**RÉPONSES AUX QUESTIONS ET COMMENTAIRES
DU MDDEP**

**INFORMATIONS SUPPLÉMENTAIRES CONCERNANT LE
PROJET DE PROLONGEMENT DE L'AUTOROUTE 25 ENTRE
L'AUTOROUTE 440 ET LE BOULEVARD HENRI-BOURASSA SUR LE
TERRITOIRE DES VILLES DE LAVAL ET DE MONTRÉAL PAR LE
MINISTÈRE DES TRANSPORTS**

DOSSIER 3211-05-380

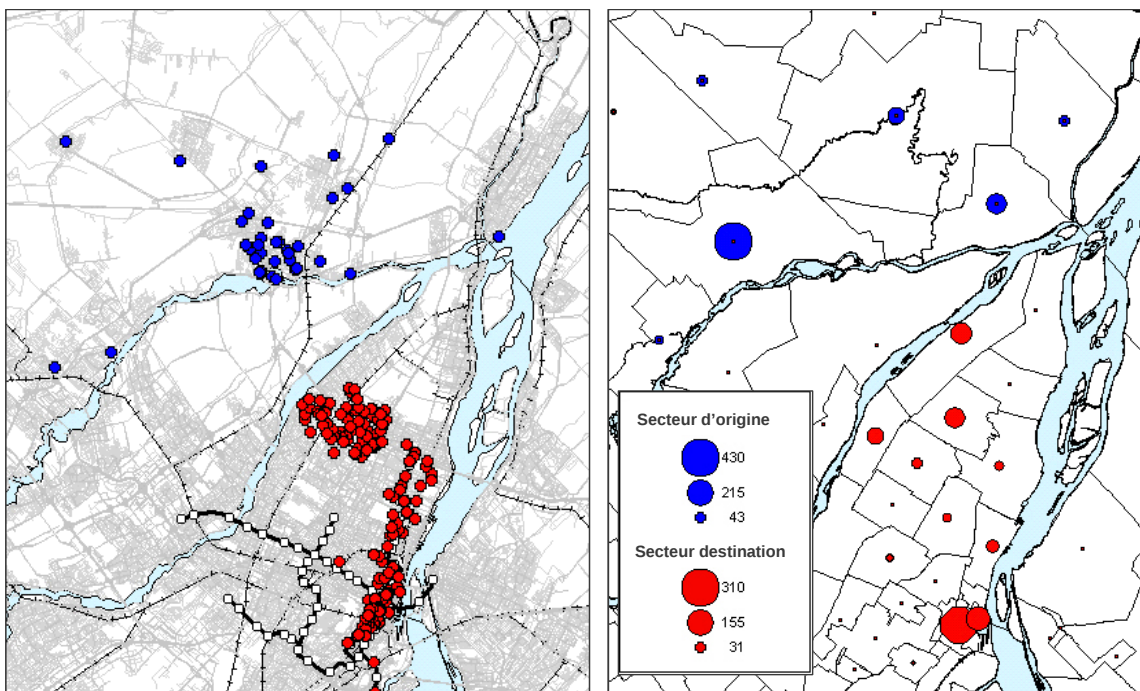
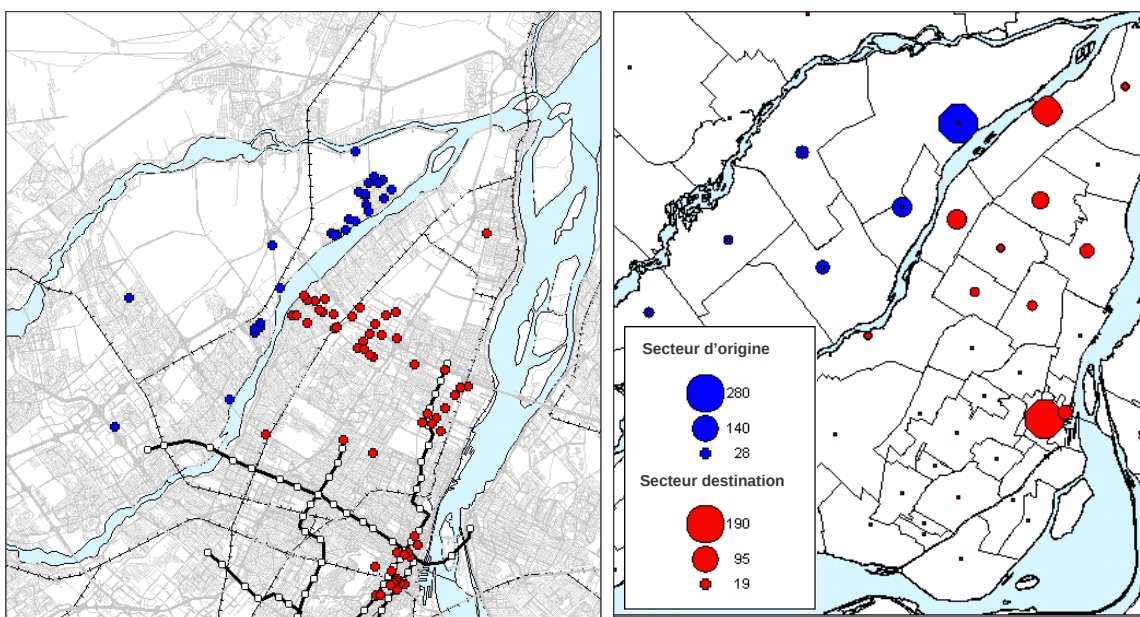
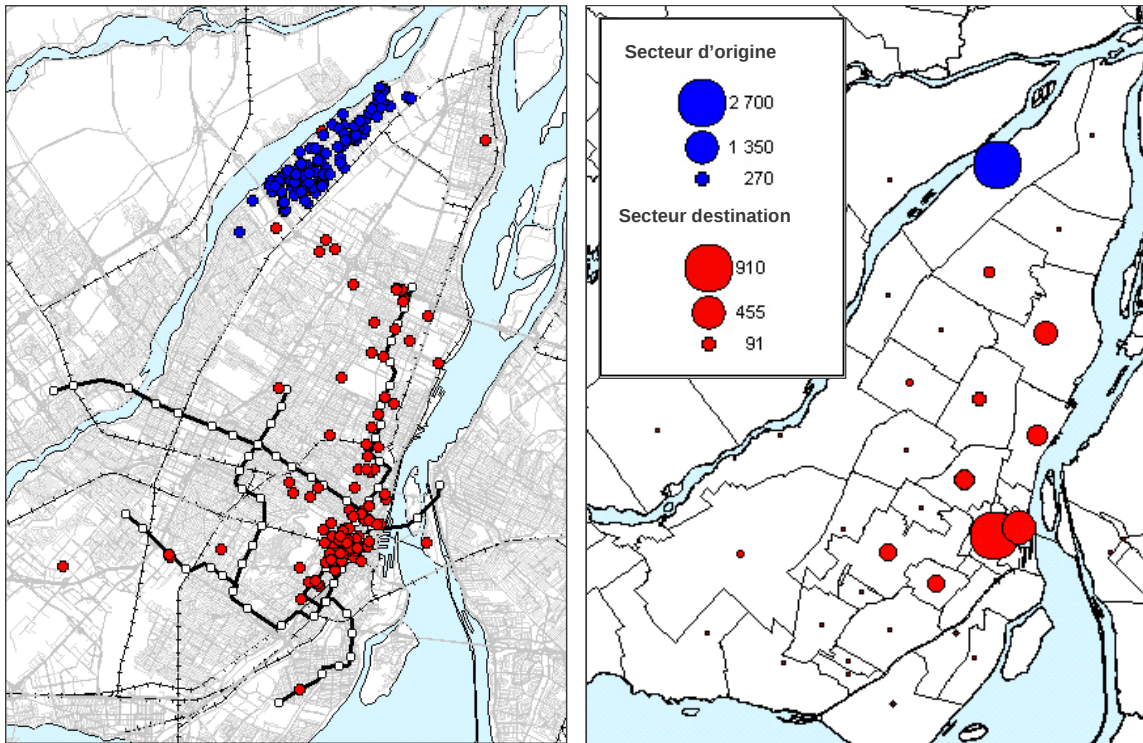
Est-ce que les propriétés du MTQ pourraient être suffisantes pour permettre l'ajout d'un lien ferroviaire entre la voie ferrée des chemins de fer Québec-Gatineau à Laval et la voie ferrée du Canadien National à Montréal ? Par exemple, est-ce qu'il serait techniquement (infrastructures, vitesse adéquates, etc.) possible de faire traverser un éventuel train de banlieue dans l'axe du pont de l'autoroute 25 ? Quels pourraient être les avantages et inconvénients en terme d'intégration entre les différents projets de transport en commun (lignes Mascouche et ligne Repentigny) ? De cette façon la ligne de Mascouche ne bénéficierait-elle pas d'un trajet plus direct vers l'île de Montréal le centre-ville ?

Le projet de l'A-25 comprend déjà une voie réservée aux autobus qui répond et répondra adéquatement aux besoins identifiés dans cet axe. Cette démonstration quant à la dispersion des points d'origine et de destination a été effectuée de façon exhaustive, lors de l'audience publique. Les trois figures suivantes illustrent bien cette dispersion.
